改善箇所説明図

不具合発生箇所の構造、装置又は性能の状況及びその原因

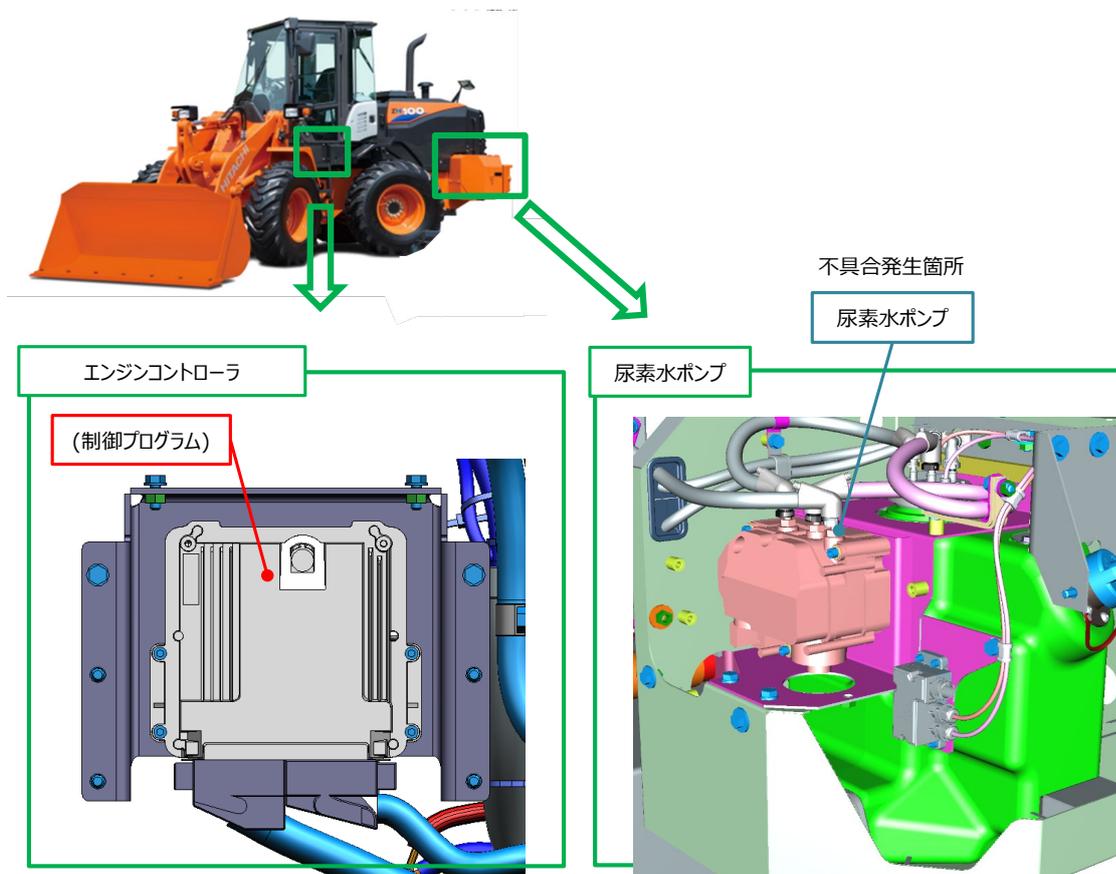
ショベル・ローダの排気ガス後処理装置(尿素SCRシステム)において、起動時、尿素水ポンプに閾値を超える突入電流が発生する場合があります。これによりエンジンコントローラは尿素水ポンプ電源回路がショートしたと誤検知して、尿素水ポンプの電源を遮断するため警告灯が点灯することがある。そのままの状態で使用を続けると、フェールセーフ制御となり、原動機の出力が低下するおそれがある。

全車両、エンジンコントローラの制御プログラムを対策プログラムに変更する。

識別: エンジンコントローラカバーに青色ペンチェックする。
